Relatório de Validação

VALIDAÇÃO DO PROJETO CDM:
Pequena Central Hidrelétrica Ouro – Atividade do Projeto CDM Bren-
nand

RELATÓRIO Nº 1225732

24 de Fevereiro de 2011

Figura 1 Exemplificação de geração de eletricidade [Electricity generated] e energia assegurada [Electricity assured] de uma usina hidrelétrica

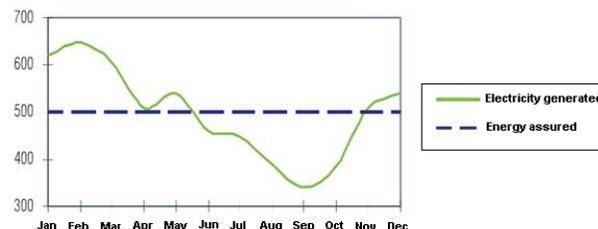
De acordo com as explicações da ANEEL (<http://www.aneel.gov.br/arquivos/pdf/caderno3capa.pdf>): *“...a energia assegurada é estabelecida independentemente da geração de eletricidade real; a energia assegurada está associada à estimativa de longo prazo das condições operacionais das usinas, assumindo assim um risco específico de abastecimento de eletricidade (déficit), principalmente quando a geração de eletricidade está relacionada à variabilidade hidrológica a que as usinas hidrelétricas são submetidas”*

Considerando as explicações acima, é razoável a identificação de uma ligeira diferença entre a eletricidade estimada (com base na energia assegurada) e a monitorada. É importante mencionar que o período considerado para o cálculo da média de energia elétrica na IRR "real" é de outubro de 2009 a setembro de 2010, o que resulta em 6.327 MWh/mês, ou seja, 75.921 MWh/ano. Este resultado demonstra que há uma diferença de menos de 1% entre a eletricidade estimada considerada no PDD e na planilha IRR para a monitorada, o que é razoável com base nas explicações relacionadas com a energia assegurada apresentadas acima.
